Spisová značka: MeUPB/12593/2025/SÚÚP

Poskytnutí informací dle zákona č. 106/1999 Sb., zákona o svobodném přístupu k informacím

ZÁVAZNÉ STANOVISKO

Tochovice, správní obvod města Příbram, zámek Tochovice, KP r. č. ÚSKP 41119/2-2587 na parc. č. 601, 602, 603 v k. ú. Tochovice – provedení neprojednaných stavebních úprav ve středním křídle zámku

přílohy: obrázek č. 1 Detail uložení a spojení nových stropních trámů se stávajícími

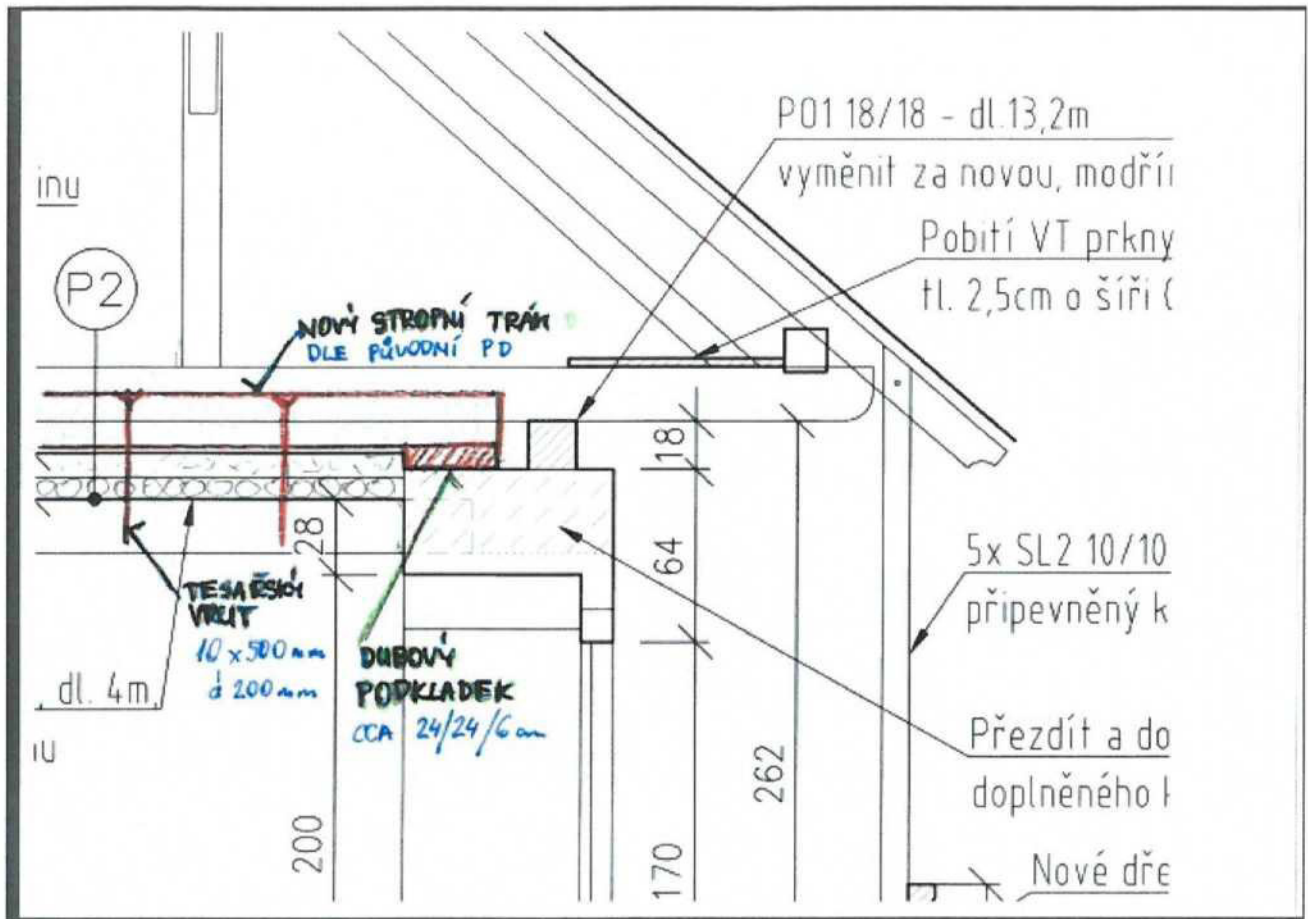
Dosud nosná konstrukce trámového stropu již dále nebude plnit nosnou funkci. Restaurované stropy zůstanou jako podhledové pod novou betonovou stropní deskou vynášenou ocelovými nosníky, která převezme nosnou funkci. Originální trámový strop tedy již nebude plnit nosnou funkci původního stropu. Historické trámové stropy ponesou pouze sami sebe.

Pozn. názvy místností odpovídají značení místností ve výkresu č. D 1.1.3 - PŮDORYS STROPU NA 1NP STÁVAJÍCÍ STAV, který je poskytnut jako příloha žádosti a jehož část je vložena do našeho vyjádření na str. 3

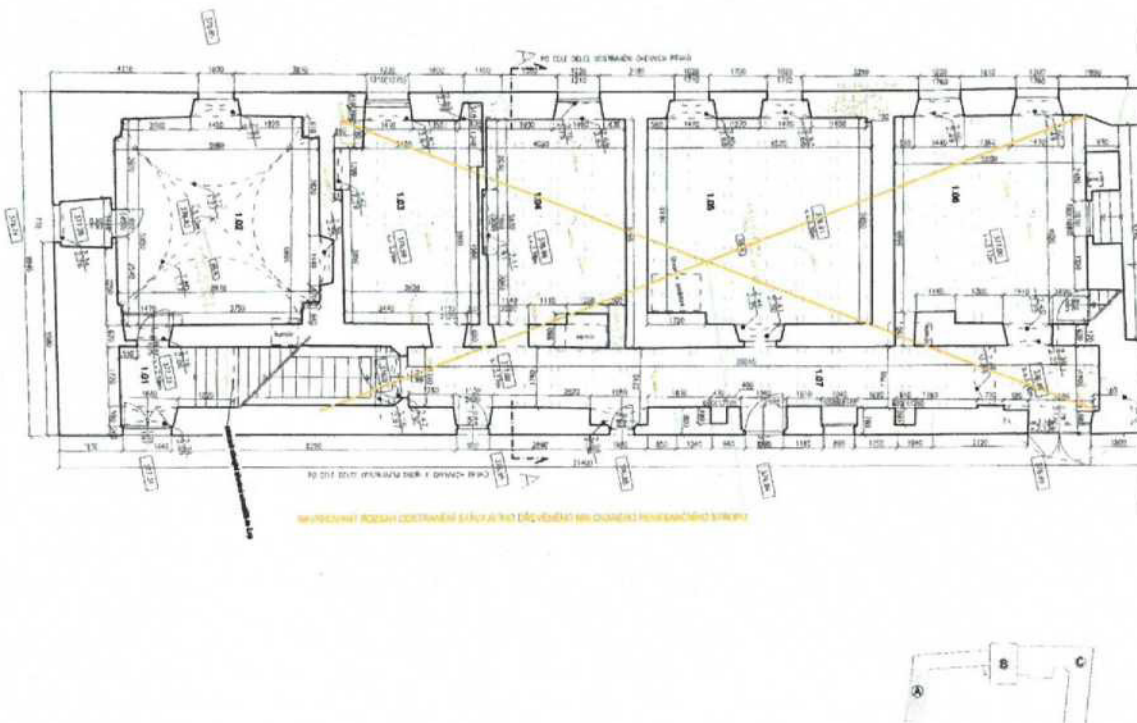
Záměrem vlastníka je odstranění všech dřevěných, polychromovaných trámových stropů s překládaným záklopem nad přízemím v severním křídle zámku. Podle výkresu poskytnutého v žádosti č. D 1.1.3 - PŮDORYS STROPU NA 1NP STÁVAJÍCÍ STAV jsou to stropy nad místnostmi č. 1.03, 1.04, 1.05 a 1.06 a 1.07 (chodba). Přičemž místnost 1.03 a 1.04 dělí novodobá tenká příčka a původně

byly obě tyto prostory jednou místností. Navrženo je odstranění části originálních polychromovaných trémových stropů s překládaným záklopem deponovat v prostoru kaple. V žádosti uvedený navrhovaný nový strop z ocelových nosníků s betonovou deskou již byl odsouhlasen vyjádřením č.j. NPU-321/71036/2023 a ZS č.j. MeUPB 92271/2023, proto se k tomuto již nebudeme vyjadřovat. Toto naše vyjádření se týká pouze možnosti odstranění originálních dřevěných polychromovaných trémových stropů s překládaným záklopem v rozsahu uvedeném v žádosti a možnosti jeho nahrazení podhledem z dřevěných prken s rákosem a omítkou, v koutech mezi stěnami a stropem s fabiony.
